Si inviano, nei termini, le osservazioni del WWF Italia sull'istanza di Permesso di Prospezione in Mare d1E.P.-SC per la ricerca di idrocarburi liquidi e gassosi ad opera della Schlumberger.

**Oggetto:** Osservazioni in critica Istanza di Permesso di Prospezione in Mare d'IEP-SC per la ricerca di idrocarburi liquidi e gassosi ad opera della Schlumberger. La zona interessata dall'istanza ricopre l'intera area "E" localizzata nel Mar di Sardegna, per una superficie di 20922 km<sup>2</sup>.

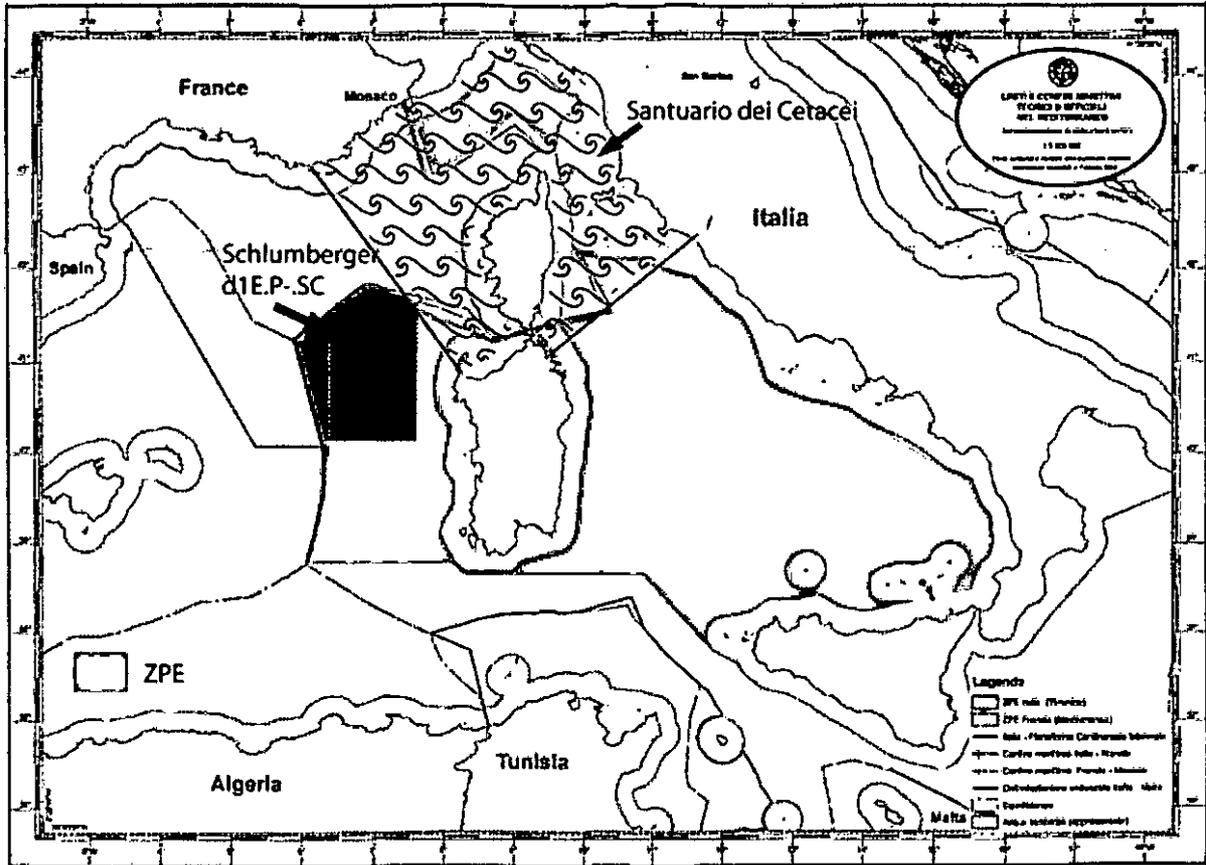
Inoltre, il Mediterraneo Occidentale, ed in particolare il margine occidentale sardo non rappresentano un'area *'ancora non del tutto conosciuta'*, citando il documento SIA. Infatti, esiste una vasta letteratura in merito all'assetto geologico strutturale di quel settore del bacino Mediterraneo, oltre ad una lunga tradizione di studio condotta in particolare dall'Istituto Nazionale di Oceanografia e di Geofisica Sperimentale (OGS) di Trieste e da enti internazionali (De Voogd et al., 1991; Finetti, 2005; Klingelhoefer et al., 2008; Del Ben et al., 2014; Geletti et al., 2014 e riferimenti all'interno). Tra i progetti di ricerca finalizzati alla comprensione dell'assetto strutturale dell'area ed in particolare della cosiddetta Crisi di Salinità del Mediterraneo (CSM), citiamo: Mediterranean Sea (MS); CROsta Profonda (CROP); WS10; SARDINIA, e così via.

Questi progetti (che comprendono indagini sismiche, magnetometriche, gravimetriche, oltre ad alcuni pozzi; Fig. 1) hanno permesso di comprendere le principali caratteristiche stratigrafico-strutturali del bacino Sardo-Provenzale e di identificare e ricostruire le relazioni geometriche tra i corpi magmatici e le sequenze evaporitiche. Sono proprio queste conclusioni che accrescono l'interesse delle compagnie petrolifere nell'area, perché la diffusa presenza di corpi evaporitici in un contesto strutturale complesso può creare le condizioni ideali di intrappolamento di fluidi mineralizzati. Pertanto, per quanto affermato sin qui, la campagna di esplorazione qui proposta da Schlumberger Italiana S.p.A. fa pensare ad un evidente obiettivo, che è quello esclusivo della ricerca petrolifera.

Fig. 2 – le due aree protette e l'istanza di prospezione d'I.E.P.-SC, è chiara la strettissima vicinanza con il Santuario dei Cetacei

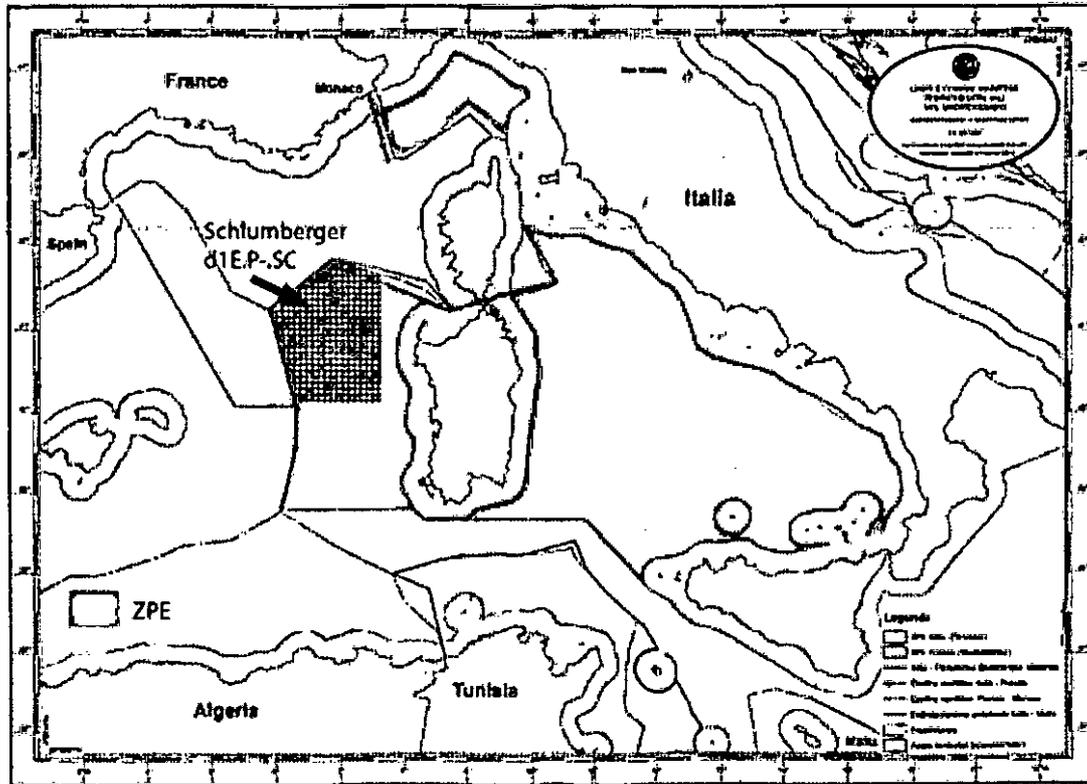
Di tutti i trattati, leggi e convenzioni la proponente dimentica la Zona di Protezione Ecologica, che nasce proprio in virtù di quei Trattati e Convenzioni che la stessa cita - *Convenzione delle Nazioni Unite sul diritto del mare, decreto legislativo 22 gennaio 2004, n. 42, legge 8 febbraio 2006, n. 61, recante istituzione di zone di protezione ecologica, decreto legislativo 6 novembre 2007, n. 202, Convenzione per la protezione del Mare Mediterraneo, Convenzione MARPOL 73/78), Convenzione sulla diversità' biologica, fatta a Rio de Janeiro, l'Accordo sulla conservazione dei cetacei del Mar Nero, del Mediterraneo e dell'area atlantica contigua...*- eppure l'area ricade totalmente entro la Zona di Protezione Ecologica, dove si legge nel art.3 lettera a) *prevenzione e repressione di tutti i tipi di inquinamento marino da navi, comprese le piattaforme off-shore..*, da questa legge sono escluse le navi da guerra e da guerra ausiliare...., e ammesso per assurdo che Western Geco o SeaBird fossero navi da guerra e chiaramente non lo sono, resta comunque l'interdizione alle piattaforme Offshore, come indubbia misura di prevenzione, ed essendo chiaramente l'Istanza di Permesso di Prospezione in Mare d'1E.P.-SC, un primo passo verso la potenziale coltivazione di idrocarburi, il presente progetto deve essere rigettato seduta stante, considerato quindi come caso da rigettare -art.5 DPR 209/11-. Come potrebbe un area simile avere un proseguito, in virtù anche della Lg.9/91 -**Norme per l'attuazione del Piano energetico nazionale in materia di uso razionale dell'energia, di risparmio energetico e di sviluppo delle fonti rinnovabili di energia-** art.6 comma 11- *Ove sussistano gravi motivi attinenti al pregiudizio di situazioni di particolare valore ambientale...il permesso di ricerca può essere revocato....***senza ombra di dubbio una ZPE è un area di particolare valore ambientale e la strettissima contiguità con il Santuario dei Cetacei ne rafforza ulteriormente il valore -fig.2-!**
